**Von:** Steiner Marco BD-TBA <Marco.Steiner@sg.ch>  
**Gesendet:** Mittwoch, 23. April 2014 13:56  
**An:** Koller Hanspeter - Wälli AG Ingenieure  
**Betreff:** AW: Feldmühlebach Rorschach  
**Anlagen:** Hydro-Pkt. Feldmühlebach.pdf

**Von:** Koller Hanspeter - Wälli AG Ingenieure [mailto:H.Koller@waelli.ch]  
**Gesendet:** Dienstag, 22. April 2014 07:51  
**An:** Steiner Marco BD-TBA  
**Betreff:** Feldmühlebach Rorschach

## Hydrologie Teilgebiet 4-7

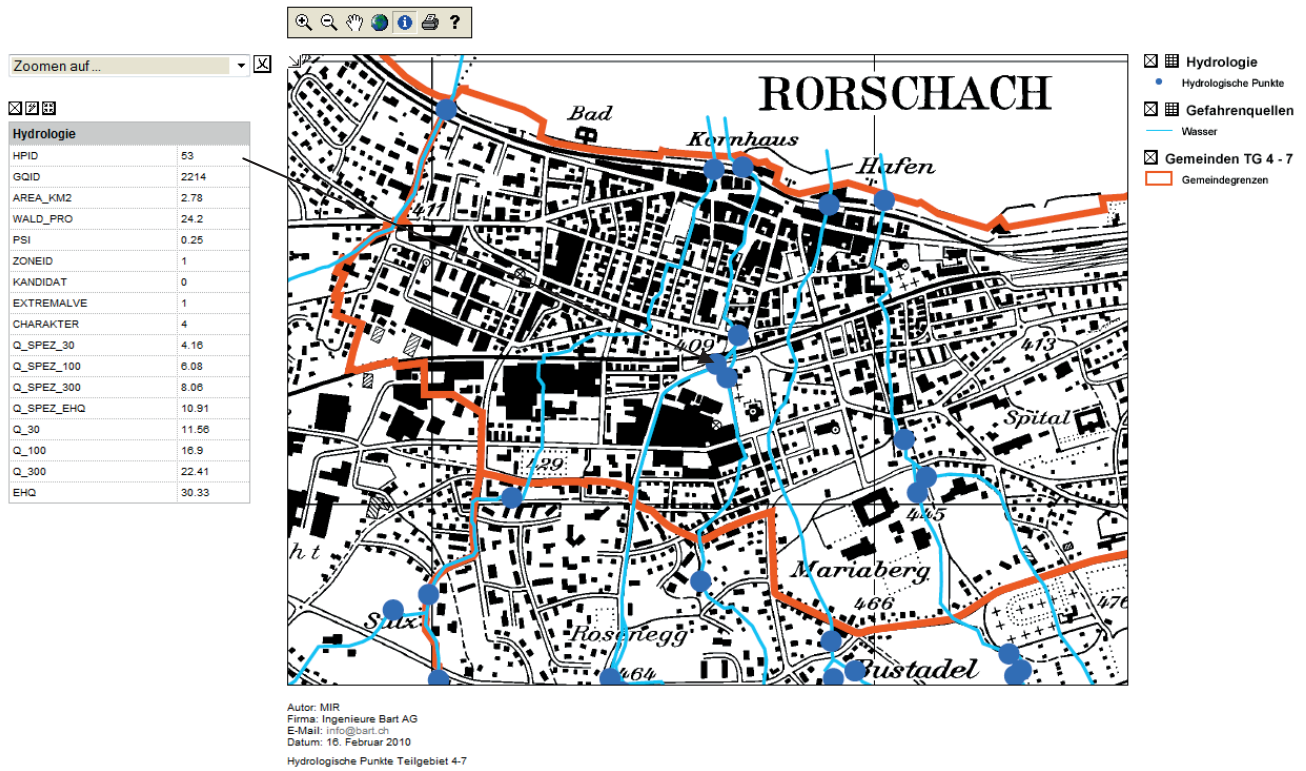
Wie sieht es beim Feldmühlebach aus? Dort haben wir bisher gemäss Vorgabe die Dimensionierungswerte aus dem Bachsanierungskonzept verwendet (siehe Anhang).

Ist dies weiterhin richtig? Wo liegen dort die Werte der Naturgefahrenanalyse? Kann hier auf den 20%-Zuschlag eventuell auch verzichtet werden?

Die im GBK ermittelten Wassermengen stimmen recht gut mit denen aus der Gefahrenkarte überein wobei im GBK durchgehend etwas höhere Werte ermittelt wurden.

Aufgrund der vorliegenden Daten kann aus unserer Sicht – ohne weitere hydrologische Abklärungen zu treffen – mit den Werten des GBK, ohne den 20%-Zuschlag gerechnet werden.

# Hydrologie Teilgebiet 4-7

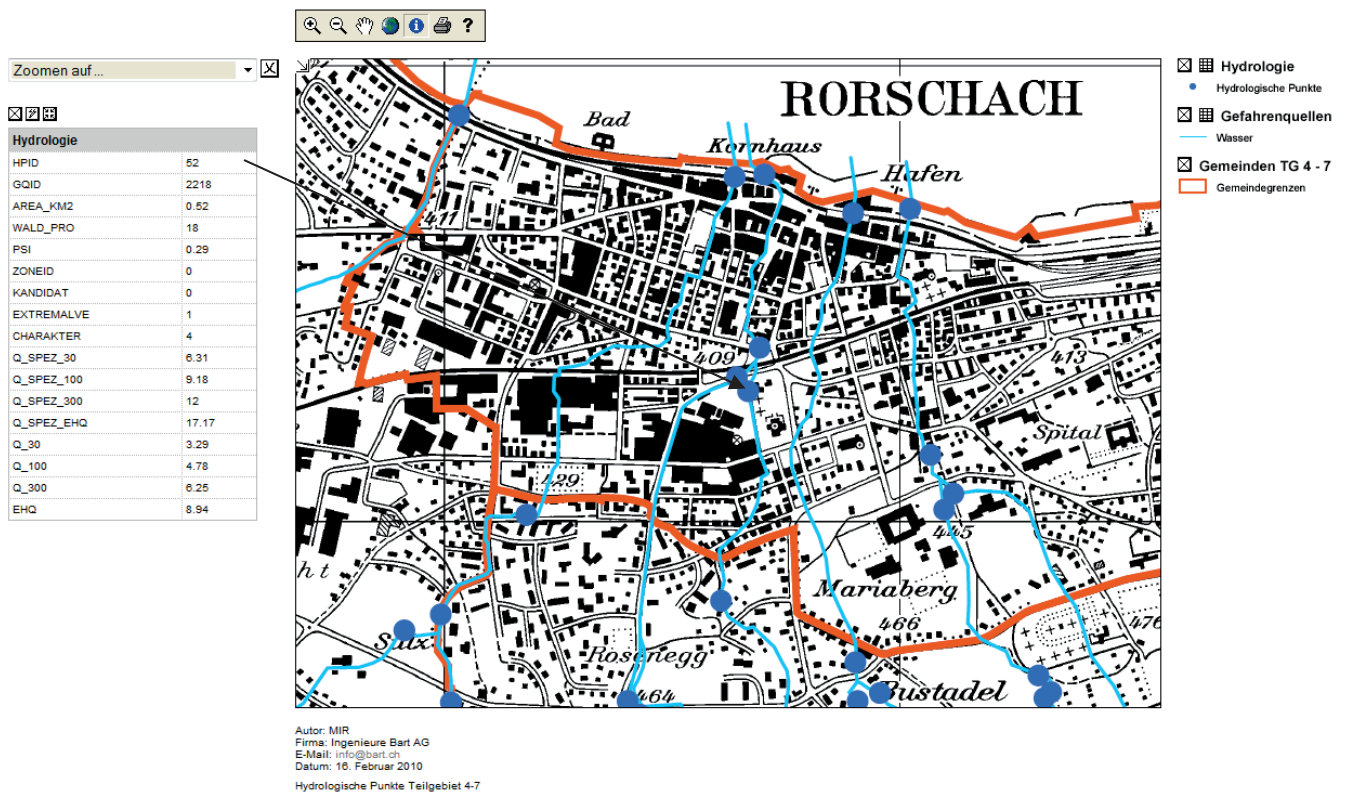
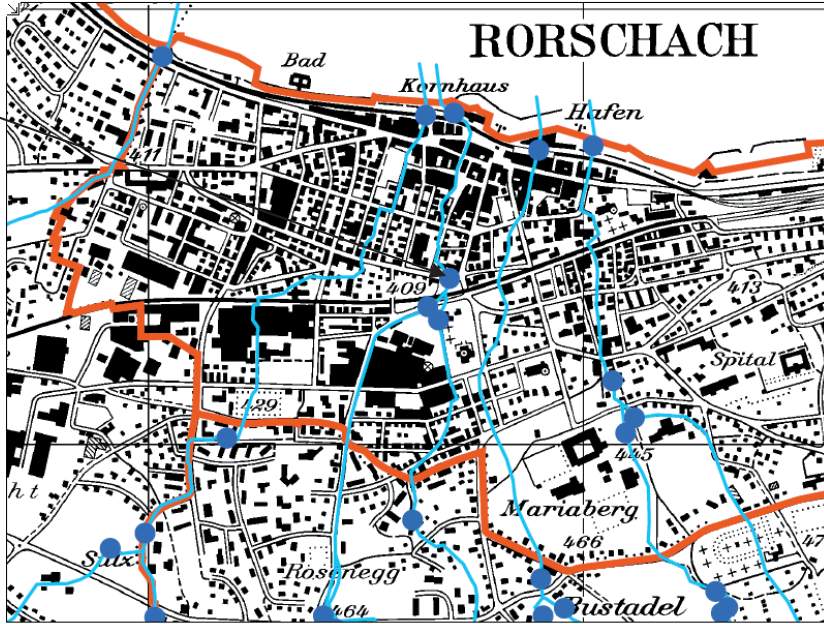
Im Anhang sende ich Dir die entsprechenden Hydrologiepunkte aus der Gefahrenkarte.
